発電用原子炉施設に係る特定機器の設計の型式証明申請書

本文及び添付書類の一部補正について

令和3年9月16日付け Doc No. P 営（原） 008をもって申請しました発電用原子炉施設に係る特定機器の設計の型式証明申請書の本文及び添付書類を下記のとおり一部補正いたします。

発電用原子炉施設に係る特定機器の設計の型式証明申請書の本文及び添付書類を別添 1 及び別添 2 のとおり補正する。

第 2 図 使用済燃料集合体の収納位置条件

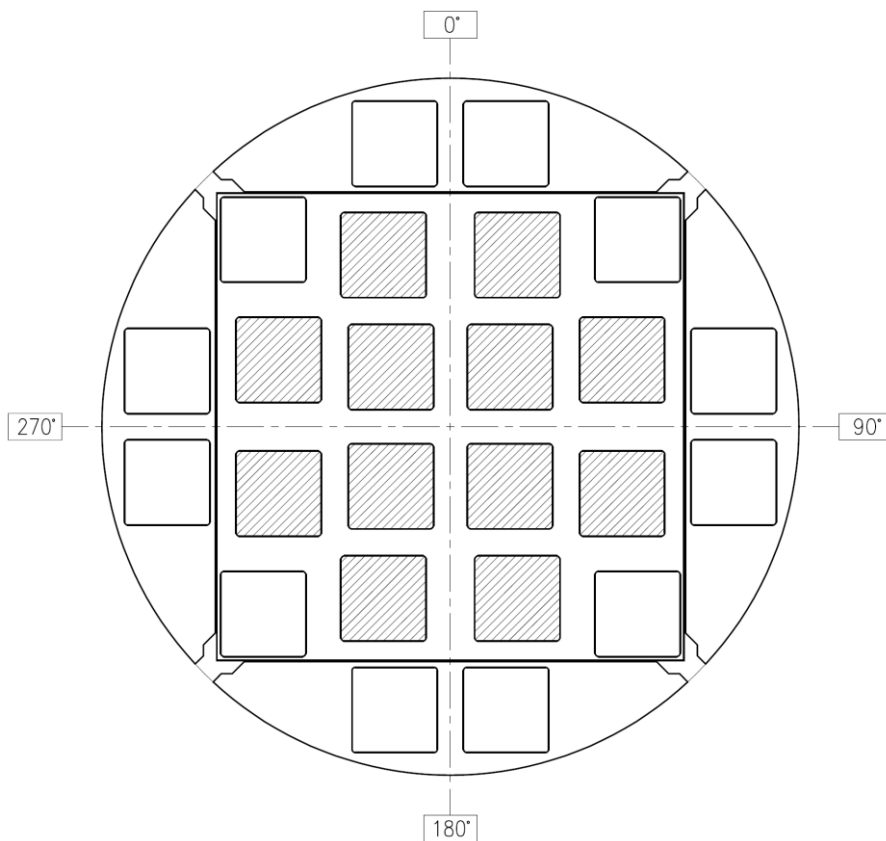
頁	行	補正前	補正後
8	上 2	第 1 図 Hitz-P24 型構造図 (添付書類一 第 1-1 図)	第 1 表 設計飛来物条件 (添付書類一 第 1-15 表)  第 1 図 Hitz-P24 型構造図 (添付書類一 第 1-1 図)
8	上 3	第 2 図 貯蔵施設概要図 (例) (添付書類一 第 1-3 図)	第 2 図 使用済燃料集合体の収納 位置条件 (添付書類一 第 1-3 図)  第 3 図 貯蔵施設概要図 (例) (添付書類一 第 1-4 図)
9		第 1 図 Hitz-P24 型構造図	(別紙 1-1 の記載を追加する。)  第 1 図 Hitz-P24 型構造図
10		第 2 図 貯蔵施設概要図 (例)	(別紙 1-2 の記載を追加する。)  第 3 図 貯蔵施設概要図 (例)

: 燃焼度が 48,000MWd/t 以下の使用済燃料集合体の収納範囲

: 燃焼度が 44,000MWd/t 以下の使用済燃料集合体の収納範囲
